ENQUETE PUBLIQUE N°E23000053/78

REVISION DU PLU DE LA VILLE D'ORSAY
CREATION DU PERIMETRE DELIMITE DES ABORDS DU TEMPLE
DE LA GLOIRE SUR LE TERRITOIRE DE LA COMMUNE.

annexes

Figure 7: Éléments de la trame arborée d'importance régionale du SRCE (source: tome 2, p. 216)

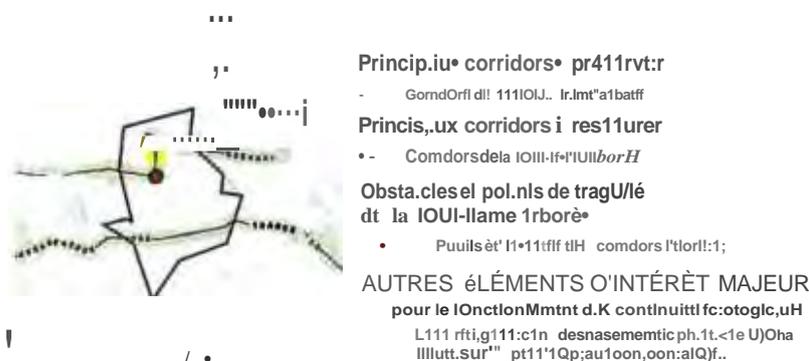
(12) L'Autorité environnementale recommande de retranscrire plus finement l'ensemble des éléments du SRCE dans l'OAP thématique «Trame verte et bleue» et de mieux préciser les continuités écologiques locales en détaillant leurs fonctionnalités, notamment dans le secteur de l'OIN.

Figure 8: Vue aérienne du secteur du Guichet (source : Géoportail)

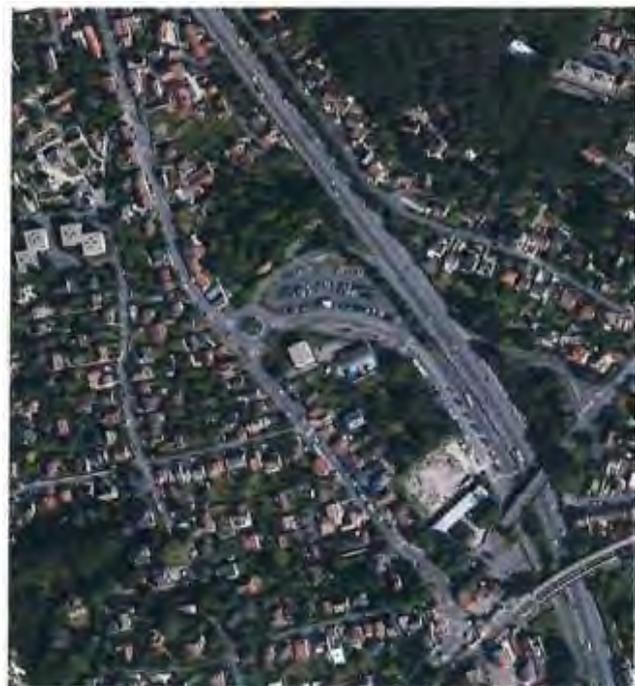
Concernant l'OAP du secteur « Guichet », l'analyse de l'état initial de l'environnement n'est pas assez précise concernant notamment la biodiversité et les zones humides. En effet, le secteur accueille une zone UAG (secteurs d'urbanisation future à vocation dominante d'habitat) correspondant à des fonds de Jardin boisés (identifiés au Mos comme espaces verts urbains) qui pourraient abriter une biodiversité importante et une zone humide probable. De plus, l'emplacement réservé n° 3 (délimitation d'un bassin de rétention pour gérer les eaux en sous-sol) se situe en zone humide probable. Pour l'incertitude environnementale, il importe qu'un inventaire soit réalisé préalablement à l'ouverture d'un secteur à l'urbanisation ou à la délimitation d'un emplacement réservé, pour assurer la préservation de l'éventuelle zone humide et son bon fonctionnement hydraulique. En fonction des résultats, la séquence ERC devra être appliquée dans le champ de compétence du PLU, en privilégiant l'évitement et à défaut la réduction.

(14) L'Autorité environnementale recommande de:

(9) Orientations d'Aménagement et de Programmation (OAP) – Centre-ville et Guichet

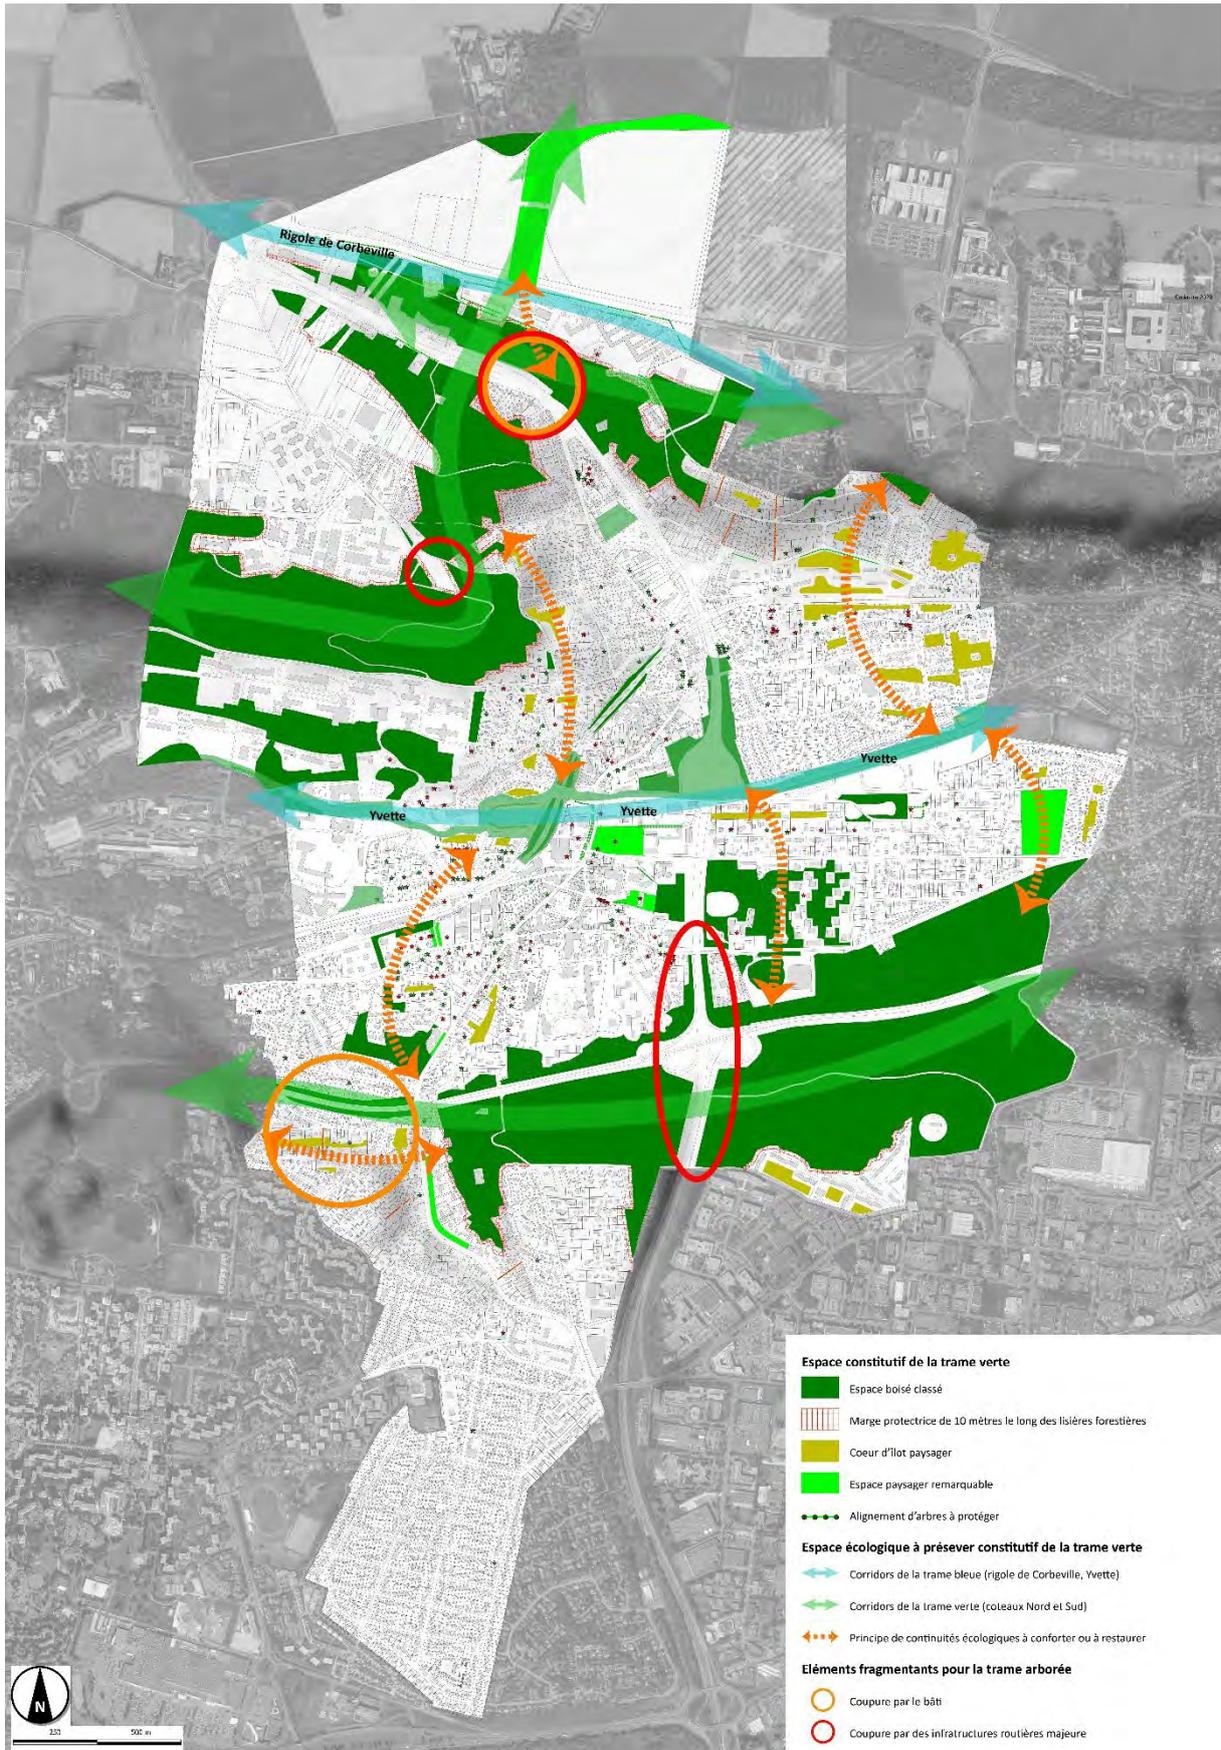
Point à rectifier : il manque un des obstacles à la trame arborée tel qu'identifié par le SRCE dans la représentation graphique de l'OAP Trame Verte et Bleue. Il correspond à un point de fragilité des corridors arborés au niveau du parking du bois des Rames. Ce point est à rectifier.

Réponse :

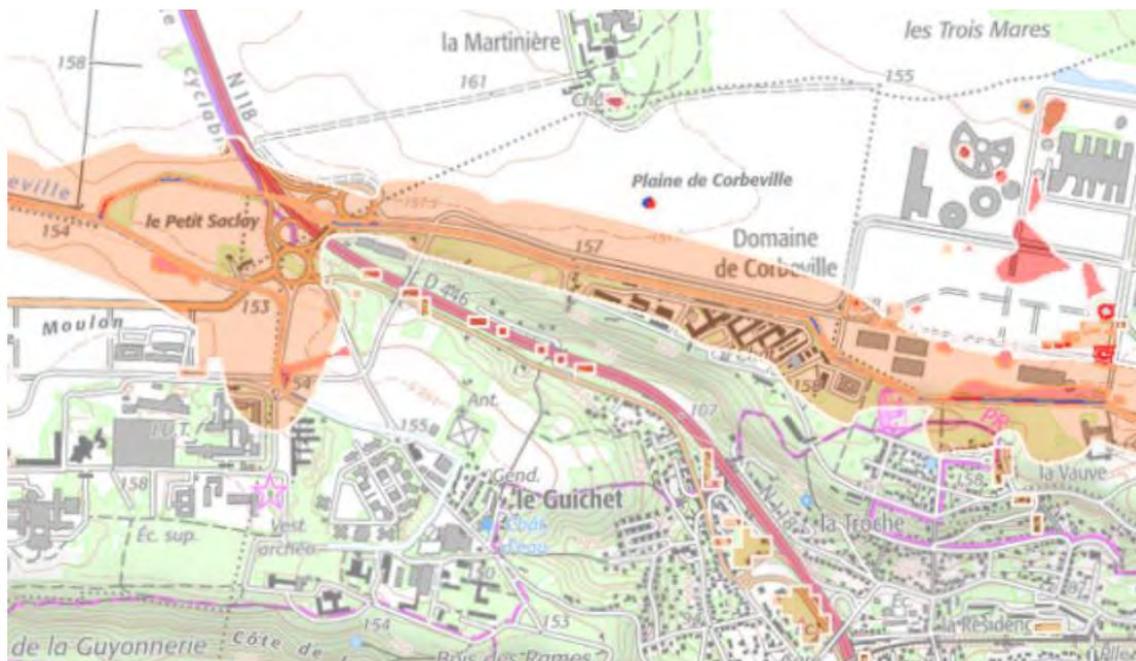
Les 3 zones humides inventoriées au SAGE de la Bièvre le long de la rigole de Corbeville ne sont pas représentées sur le plan de zonage du PLU d'Orsay. Il conviendrait de les représenter, en zone Naturelle et si possible avec un zonage spécifique N ZH pour les identifier facilement (les 3 fiches sont jointes au présent avis).

La rigole de Corbeville est située à l'intérieur du périmètre de l'OIN Paris-Saclay, dont la réglementation a été intégrée au PLU à travers la mise en compatibilité du PLU avec la ZAC de Corbeville. Ainsi la rigole ne peut pas être insérée au plan de zonage dans le cadre de cette révision.

Elle pourra l'être dans le cadre de la modification du projet dans la prochaine déclaration de projet. La ville ne juge pas de la pertinence mais il semble plus cohérent de faire ces modifications dans le cadre des modifications d'ensemble du secteur.

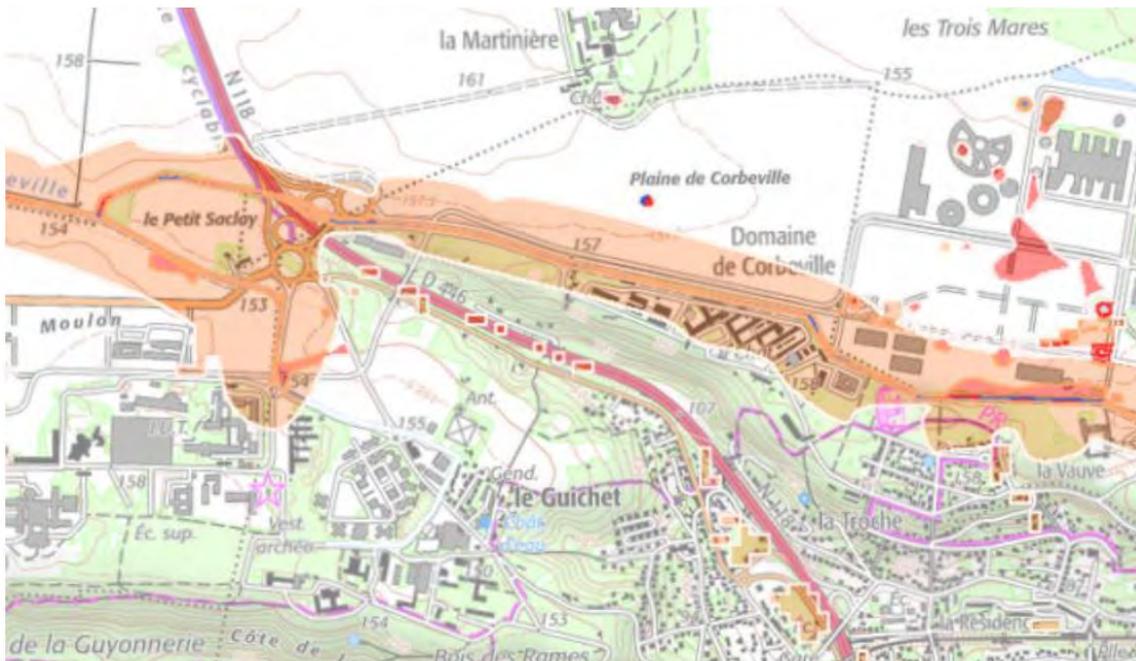
Les 3 zones humides inventoriées au SAGE de la Bièvre le long de la rigole de Corbeville ne sont pas représentées sur le plan de zonage du PLU d'Orsay. Il conviendrait de les représenter, en zone Naturelle et si possible avec un zonage spécifique N ZH pour les identifier facilement (les 3 fiches sont jointes au présent avis).

La rigole de Corbeville est située à l'intérieur du périmètre de l'OIN Paris-Saclay, dont la réglementation a été intégrée au PLU à travers la mise en compatibilité du PLU avec la ZAC de Corbeville. Ainsi la rigole ne peut pas être insérée au plan de zonage dans le cadre de cette révision.

Elle pourra l'être dans le cadre de la modification du projet dans la prochaine déclaration de projet. La ville ne juge pas de la pertinence mais il semble plus cohérent de faire ces modifications dans le cadre des modifications d'ensemble du secteur.
